WI/341/23/10-7

Dotyczy: przetargu nieograniczonego WI/341/23/10 na wybór Wykonawcy dla zamówienia publicznego pn.: „Wentylacja łącznika Zespołu Sportowego z basenem”.

## Załącznik 5 Schemat elektryczny sterownicy VS 21-150 CG ACX36 EVO SUP-EXH 1/2

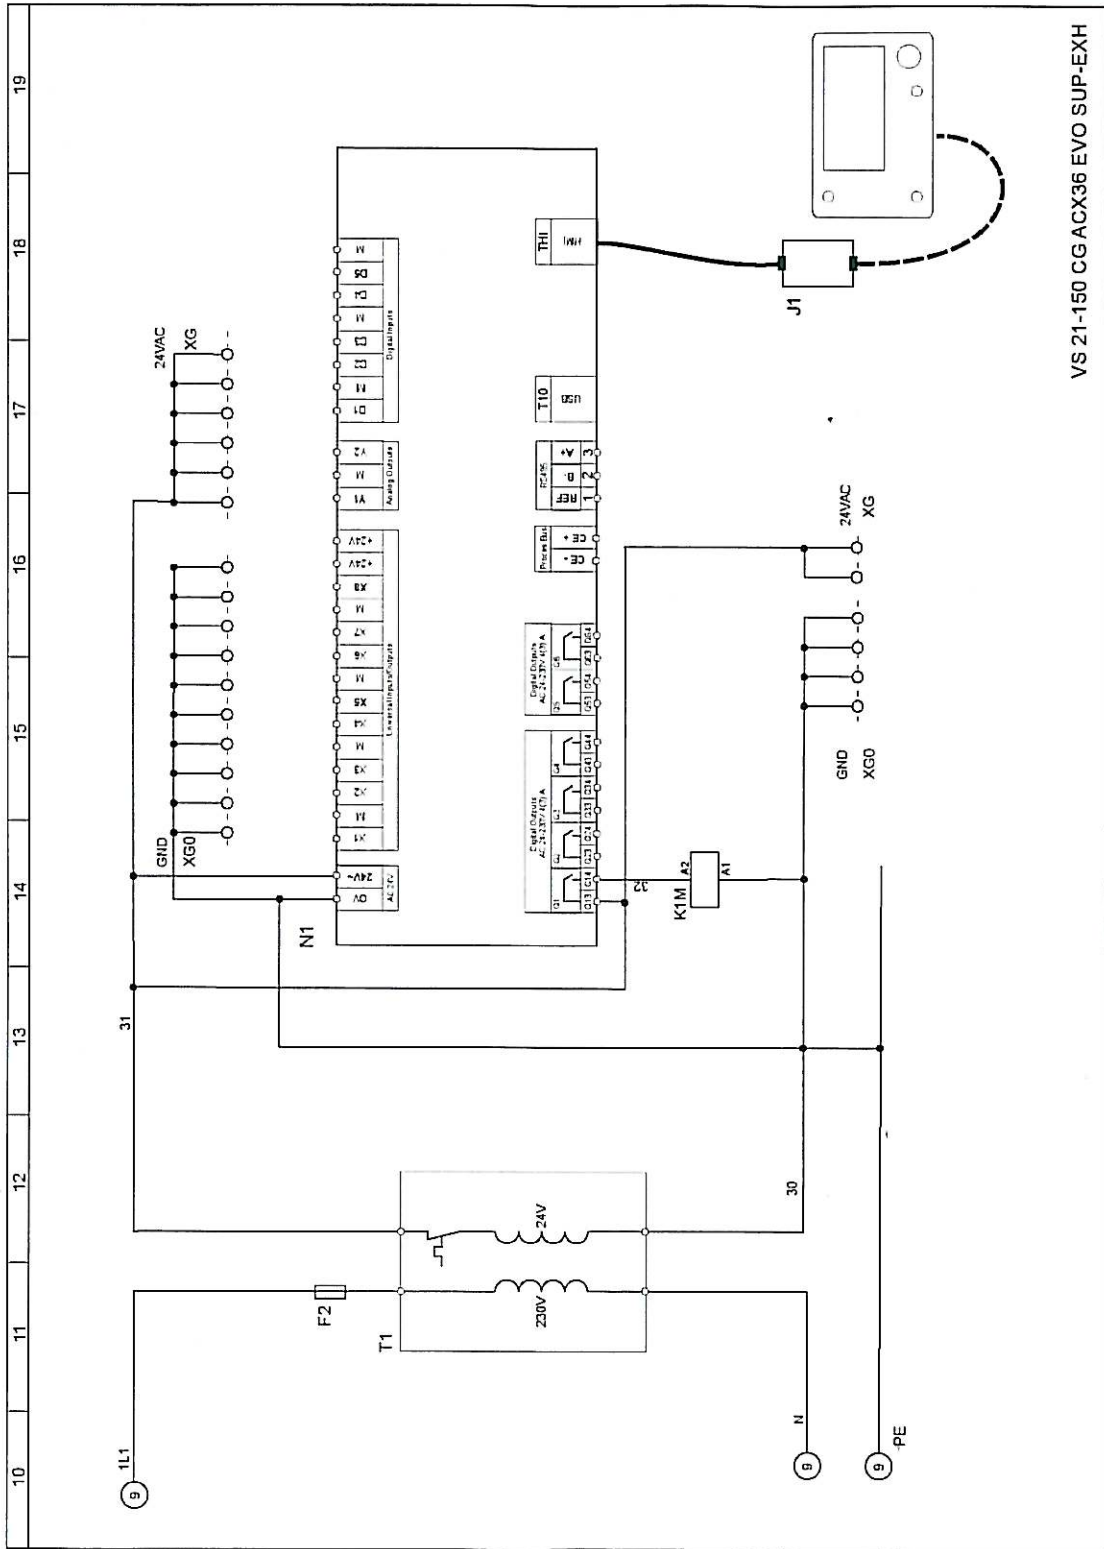
1. W specyfikacji technicznej (oznaczanej w dalszej części skrótem ST) w pktcie 1.3 „Zakres robót” zapisano, że sterowanie i automatykę należy wykonać wg projektu branży elektrycznej, zaś dokumentacja elektryczna nie obejmuje tego zakresu. Prosimy o udostępnienie aneksu z opracowaniem sterowania i automatyki.

Ad.1. Centrale wentylacyjne należy zamontować z własną szafą sterującą, wyposażoną zgodnie z wytycznymi producenta w pełną automatykę sterującą. Projekt części elektrycznej określa sposób zasilania szafy sterującej. ( w załączeniu przykład schematu automatyki firmy VTS dla w/w central. Jeżeli w SIWZ przy opisie przedmiotu zamówienia wskazana została nazwa producenta, znak towarowy, patent lub pochodzenie w stosunku do określonych materiałów, urządzeń, itp. Zamawiający wymaga, aby traktować takie wskazanie jako przykładowe i dopuszcza zastosowanie przy realizacji zamówienia materiałów, urządzeń, itp. równoważnych o parametrach nie gorszych niż wskazane. ).
